OGGETTO: COLLEGAMENTO STABILE TRA LA SICILIA E LA CALABRIA (CUP: C41C23002750005).
CONFERENZA DI SERVIZI ISTRUTTORIA. AVVISO PUBBLICO PER ACQUISIZIONE PARERI.

OGGETTO: COLLEGAMENTO STABILE TRA LA SICILIA E LA CALABRIA (CUP: C41C23002750005).
CONFERENZA DI SERVIZI DEL 16 APRILE 2024.

OGGETTO: Messina - Caserma "Scagliosi"
Opere connesse con la realizzazione del Ponte sullo Stretto

<i>Area tematica</i> <i>Ricevimento Eurolink:</i> <i>Ente emittente:</i> <i>Autore dell'osservazione:</i> <i>Titolo del documento</i>	Conferenza Dei Servizi PROT. Ministero della Difesa Comando Generale dell'Arma dei Carabinieri Proposta nuova recinzione della Caserma CC Stazione Europa	<div style="border: 1px solid black; padding: 5px; display: inline-block;">CDS008</div>
---	---	---

FIG. 11

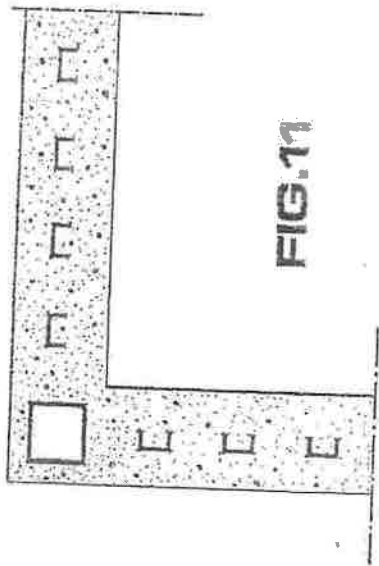
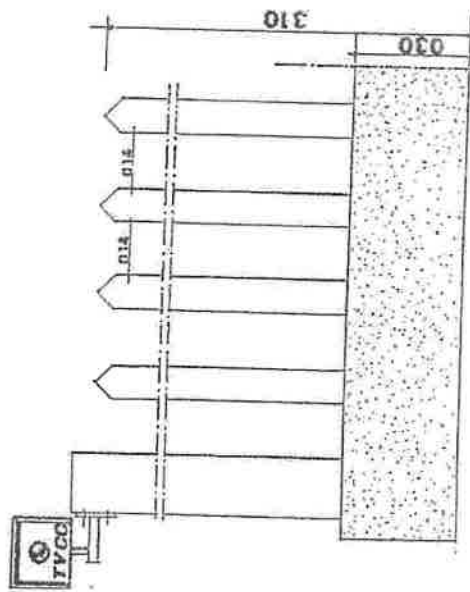
- Recinzione perimetrale (vedi fig. 11)

Allo scopo di impedire precise azioni di fuoco e l'intrusione nella caserma, nonché per ostacolare il lanci di oggetti ed ordigni, sarà realizzata

idonea e robusta recinzione perimetrale di altezza totale m 3,10 e larghezza minima m 0,25 dalla quota definitiva di sistemazione esterna.

Detta recinzione sarà costituita da un cordolo in calcestruzzo armato, idoneamente fondato, di altezza m 0,30 fuori terra, e da profilati metallici a "C" verticali, acuminati in sommità, aventi un interspazio tra le ali di m 0,14 ed un'altezza di m 2,80.

I profilati saranno opportunamente annegati nel calcestruzzo e collegati tramite un unico elemento trasversale inserito nel cordolo di calcestruzzo.

1. garantire 5 m liberi fra caserma e recinzione dal lato stazione.
2. adozione del tipologico di recinzione prescritto per tutto il perimetro di recinzione. Vedere dettaglio tipologico nell' elaborato di riferimento allegato.
